6 検討波源モデルの津波評価の詳細

6-6 海溝軸付近のすべりの不均質性の影響

- ・第1020回審査会合 No.4コメント回答を一部修正
（「更なる不確かさの考慮」に関する記載を修正）

6-6 海溝軸付近のすべりの不均質性の影響 検討概要

日本海溝と南海トラフの海溝軸から陸域までの距離

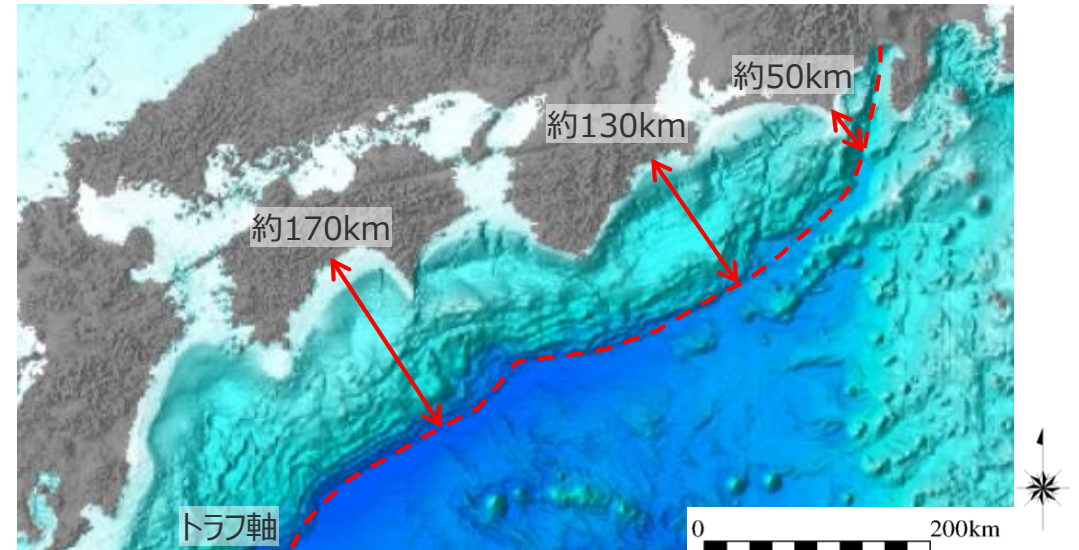
○第981回審査会合（2021年6月4日）コメント

- 東北沖地震では、海溝軸付近で顕著なすべりの不均質が確認されている。海溝軸付近のすべりの不均質性の影響は、海溝軸から遠ければ津波伝播の過程で平均化されるが、海溝軸からの距離が近ければ平均化されずに到達するので、小さなすべりの不均質であっても影響が出やすい。国内外の巨大地震の津波事例に限られているなか、トラフ軸から近い浜岡においては、敷地の津波評価に影響の大きいすべり量、ライズタイムについて、更なる不確かさを考慮して裕度を持って設定する必要がある。

- 日本海溝と南海トラフの海溝軸から陸域までの距離は、おおよそ以下のとおり。
- 海溝軸から陸域までの距離は、日本海溝では約200kmであるのに対して、南海トラフでは約170km～50kmとなっており、敷地前面では約50km。

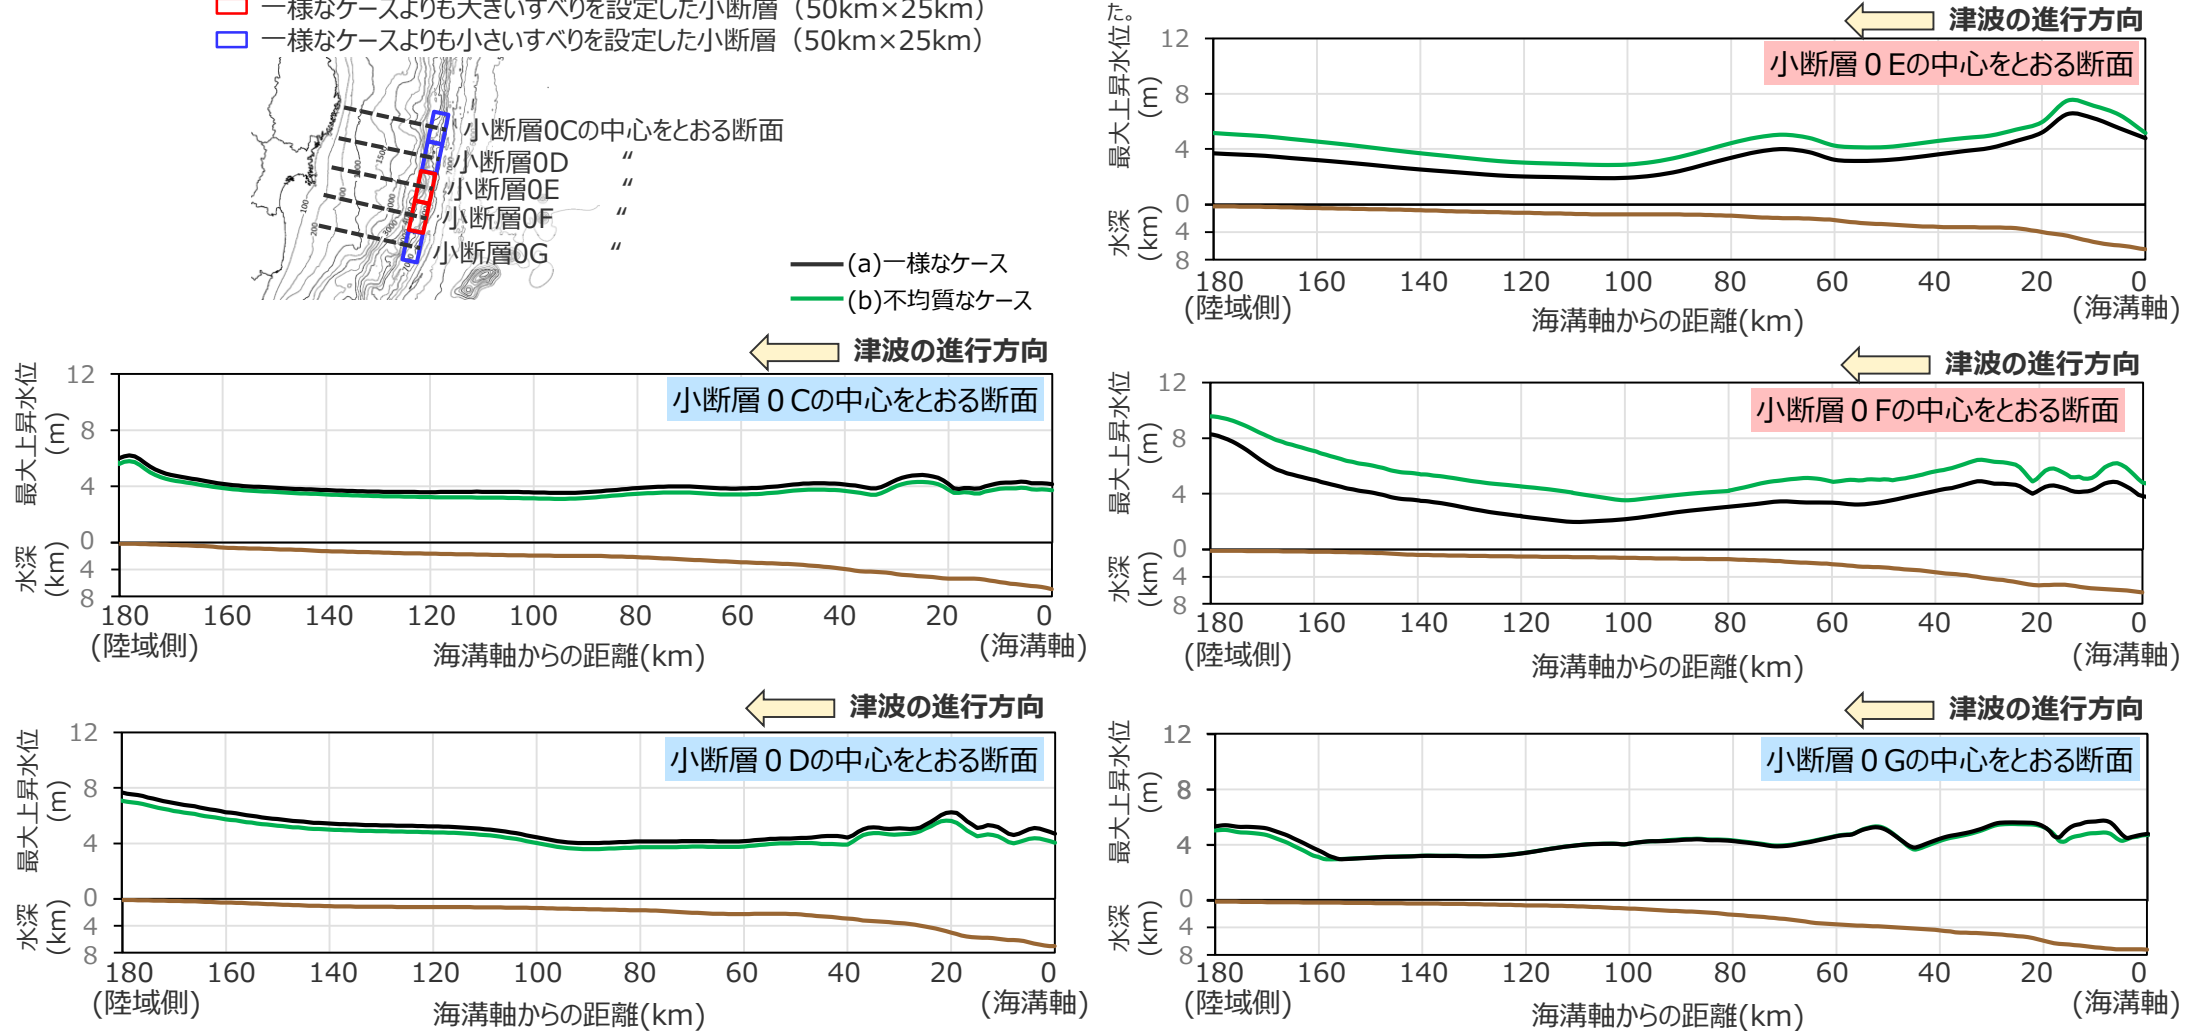
- 東北沖地震では、海溝軸付近で顕著なすべりの不均質が確認されている。海溝軸付近のすべりの不均質性の影響は、海溝軸から遠ければ津波伝播の過程で平均化されるが、海溝軸からの距離が近ければ平均化されずに到達するので、小さなすべりの不均質であっても影響が出やすい。
国内外の巨大地震の津波事例に限られているなか、トラフ軸から近い浜岡においては、敷地の津波評価に影響の大きいすべり量、ライズタイムについて、更なる不確かさを考慮して裕度を持って設定する必要がある。

- 各小断層の海溝軸から陸側方向断面について、(a)一様なケースと (b)不均質なケースの海溝軸付近の津波波源による津波の最大上昇水位の分布を示す。
- 水深が徐々に浅くなる海溝軸から陸域側では、最大上昇水位の差異は、海溝軸から沖合側とは異なり、海溝軸から約100km以上離れた地点でも認められる。

海溝軸付近のすべりの不均質性による影響は、水深が徐々に浅くなる海溝軸から陸域側では、海底勾配があることによって津波が陸方向に直進する傾向が強く、海溝軸から離れた地点でも影響がなくならないことを確認した。

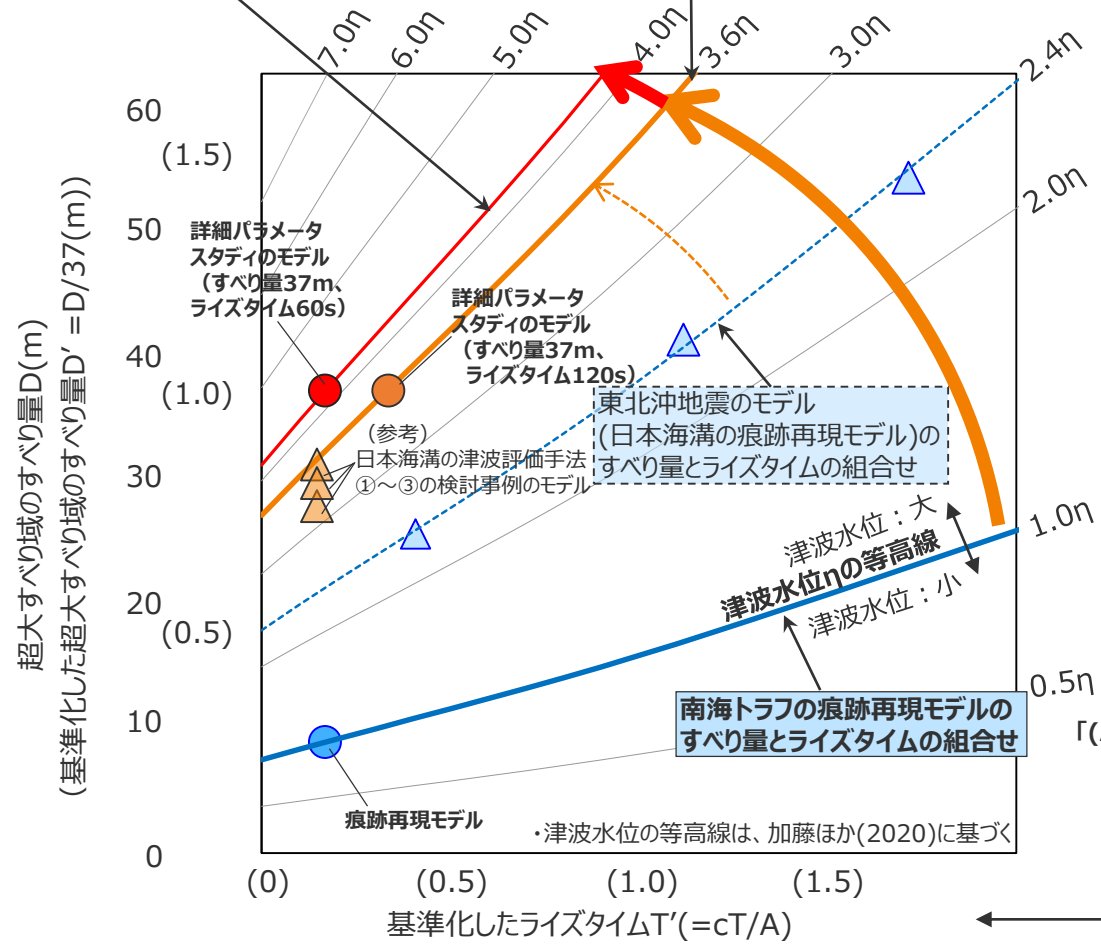
- 東北沖地震では、海溝軸付近で顕著なすべりの不均質が確認されている。海溝軸付近のすべりの不均質性の影響は、海溝軸から遠ければ津波伝播の過程で平均化されるが、海溝軸からの距離が近ければ平均化されずに到達するので、小さなすべりの不均質であっても影響が出やすい。国内外の巨大地震の津波事例に限られているなか、トラフ軸から近い浜岡においては、敷地の津波評価に影響の大きいすべり量、ライズタイムについて、更なる不確かさを考慮して裕度を持って設定する必要がある。

■ 検討波源モデルの詳細パラメータスタディにおいて、国内外のMw9クラスの巨大地震・津波の発生事例に限られていることを踏まえて考慮することとした内閣府の最大クラスモデルのすべり量(37m)とライズタイム(60s)の組合せは、加藤ほか(2020)に基づく検討により、東北沖地震によるすべり量とライズタイムの組合せ、および、国内外の巨大地震・津波の発生事例に基づき保守的に設定したすべり量とライズタイムの組合せに対して、より慎重に裕度をもった設定となっていることを確認した。
